## **Informations supplémentaires et précisions sur le plan d'action de la Fonderie Horne**

**Présenté au  
Comité interministériel**

**21 février 2020**

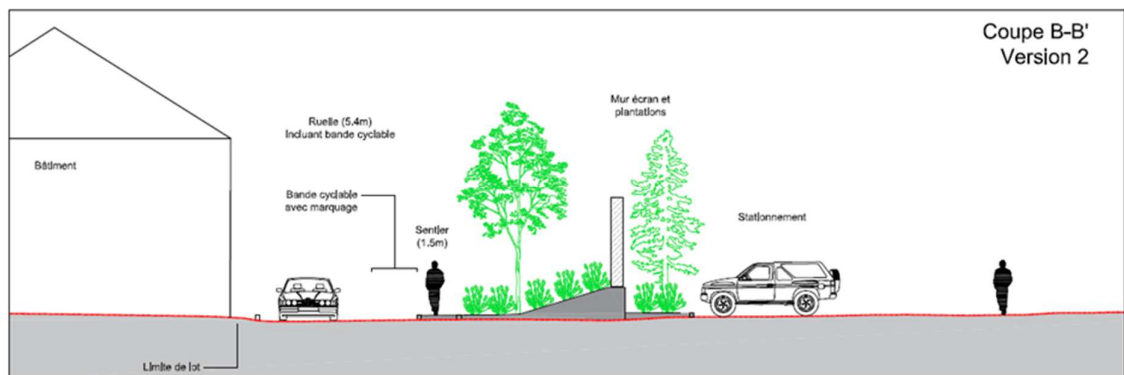
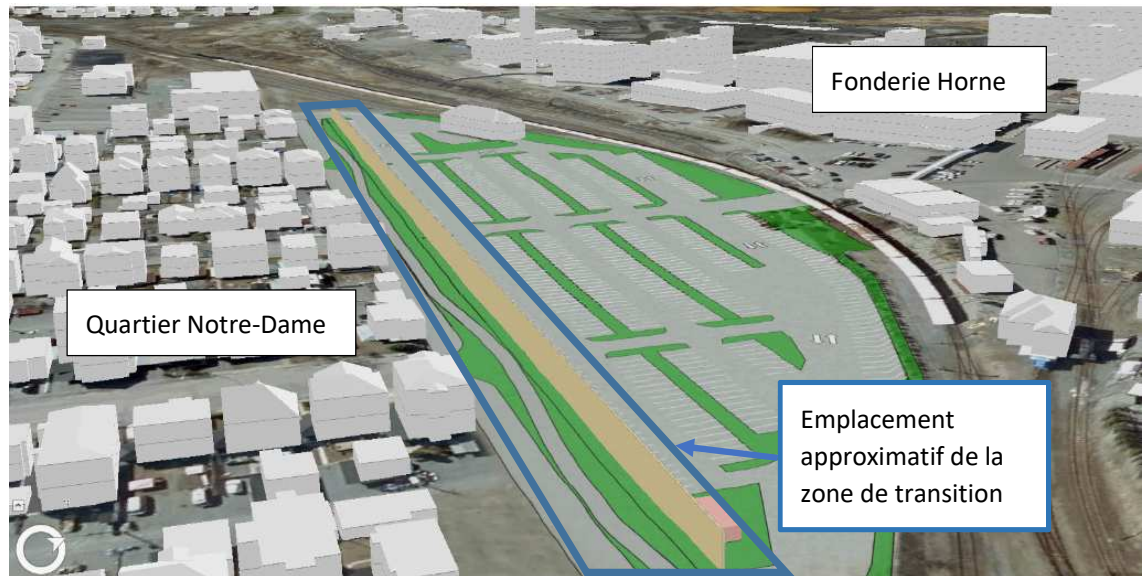
Le plan d'action prévoit la mise en place d'une zone de transition par l'acquisition, par la Fonderie, de 16 propriétés immédiatement au sud de ses installations. Le processus de rachat est déjà avancé pour 13 des 16 propriétés et cela permettra d'éloigner les résidences des installations de la Fonderie. Les propriétés acquises de gré à gré seront démolies et remplacées, soit par un agrandissement du terrain de stationnement ou l'établissement d'une bande verte. Préciser quels sont les aménagements prévus, autres que l'achat de maisons.

*Réponse : Le concept final n'est pas déterminé pour le moment. Les concepts préliminaires prévoient un muret séparant le QND du stationnement de la Fonderie Horne, l'ajout d'espaces*

de stationnement pavé, l'aménagement d'espaces verts et la plantation d'arbres et arbustes. Les figures suivantes présentent un aperçu du genre de concept qui est envisagé.

*Il est à souligner qu'aucun choix définitif n'a été fait quant à la solution qui serait mise en place. Des rencontres avec le comité de liaison sont à venir et permettront de définir et de discuter des options d'aménagement possibles afin d'améliorer l'environnement physique entre la fonderie Horne et le QND. Par ailleurs et pour votre information, il y a maintenant 15 propriétés sur 16 qui sont achetées et des démarches sont en cours pour celle restante. Par ailleurs, afin de diminuer davantage l'exposition des citoyens du QND aux émissions atmosphériques, la Fonderie Horne rappelle qu'elle est ouverte à la mise en place d'une zone tampon si l'ensemble des parties prenantes impliquées dans le dossier souhaitent aller vers cette avenue.*
